IVAR IKS  
Kommentarer til merknader til detaljregulering renovasjonsanlegg, Stokka,  
Plan 2012121

4. mai 2015

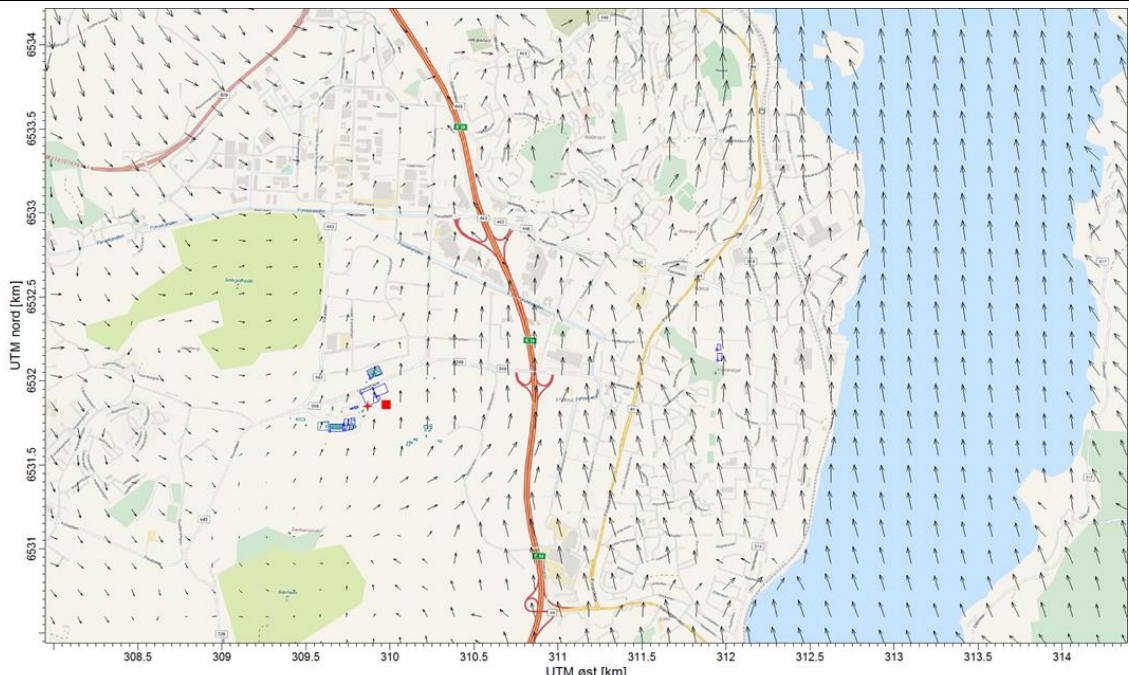
8.2	<b>Støy</b> Det er angitt at tilstrekkelig demping av støy for skorstein og luftinntak er hhv skorstein inntil 97 dB og for luftinntak inntil 102 dB. Plassering av luftinntaket er angitt på byggets nordfasade, altså på den siden som vender mot oss. Luftinntaket vil altså kunne bli plassert rett over gaten fra våre fasader. En støykilde	Reguleringsbestemmelsene sier følgende: <u>«§ 1.2.5 Støy</u> <i>Støy fra virksomhetene innen planområdet skal ligge innenfor grenseverdiene gitt i T-1442/2012.</i> <i>Virksomheter som urimelig forstyrrer de omkringliggende områder med f.eks. støy,</i>

<b>Innkomne kommentarer til planprogram</b>	<b>IVARs vurdering</b>
	<p>på inntil 102 dB rett over gaten er helt uakseptabelt. Vi må også herved varsle at dersom dette skulle bli vedtatt, vil vi kreve både støydempende tiltak og full erstatning for alle evt endringer og tilpasninger hos oss (inkludert evt behov for å leie andre lokaler i en ombyggingsfase) som vil måtte bli påkrevet som følge av støybelastning mot anleggene på vårt område. Vi krever også en forhåndsgodkjenning fra Sandnes kommune for at alle nødvendige støy-skjermingstiltak vil bli godkjent.</p>	<p><i>rystelser, støv og lukt kan pålegges rense- og skjermingstiltak.»</i></p> <p>En må skille mellom støy målt ved en støykilde, og støy målt hos «resipienten» (der hvor personer oppholder seg).</p> <p>Det er gjort undersøkelser gjennom en egen støyutredning. De nevnte 97 dB for skorsteinen og 102 dB for luftinntaket fra sorteringsanlegget gjelder for <u>støykildene</u> og oppgir verdier for «støyproduksjon» som kan tolereres og som likevel med god margin gir levelige forhold for omgivelsene til og med hos de <u>mest ømfintlige</u> naboene (bolighus, nattperioden).</p> <p>For næringsbebyggelse finnes ikke nasjonalt fastsatte toleransegrenser for <u>utendørs støy</u>, men kun for støy innendørs i ev. kontorer/møterom/etc.</p> <p>For hele reguleringsområdet er vegtrafikkstøy den klart dominerende lydkilden. En eventuell flytting av luftinntaket fra vestsiden av sorteringsanlegget til nordsiden (mot Löwenstrasse) forandrer lydbildet uvesentlig for omgivelsene.</p>
